# 改善箇所説明図

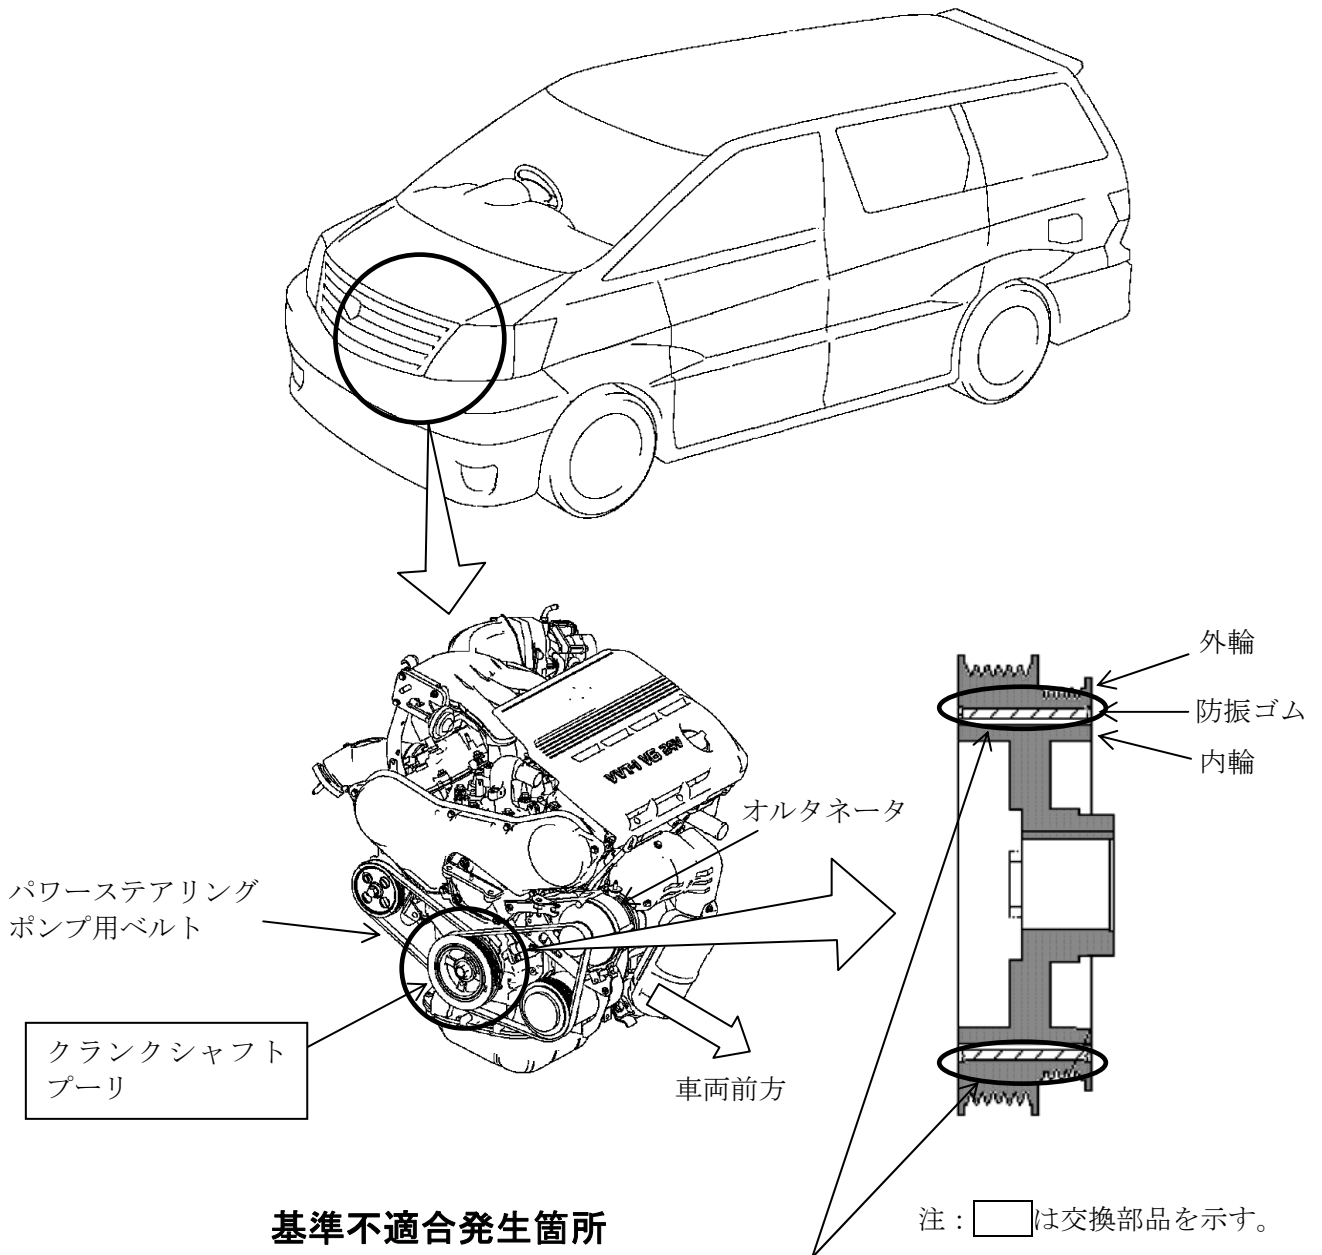
エンジンのクランクシャフトプーリにおいて、プーリ外輪と防振ゴム間の接着剤塗布量が不足しているものがある。そのため、当該接着部が剥がれて、プーリ外輪が空転することで異音が発生したり、充電警告灯が点灯することがある。また、最悪の場合、パワーステアリングポンプ用ベルトが外れて、急にハンドル操作力が増大するおそれがある。

全車両、当該クランクシャフトプーリの製造記号を確認し、該当するものは良品に交換する。

改善済車両には、下記位置に黄色ペイントを塗布する。

- アルファード<sup>®</sup> G、アルファード<sup>®</sup> V、エスティマ<sup>®</sup> L、エスティマ<sup>®</sup> T、クルガー<sup>®</sup> V、クルガー<sup>®</sup> L、クルガー<sup>®</sup>ハイブリッド<sup>®</sup>、ハイア<sup>®</sup>ハイブリッド<sup>®</sup>
  - ：エンジンルーム内の右サスペンションタワー前面
- ハイア<sup>®</sup> ：車台番号の先頭桁上部
- ウィングダム<sup>®</sup>：エンジンルーム内の右サスペンションタワー上面
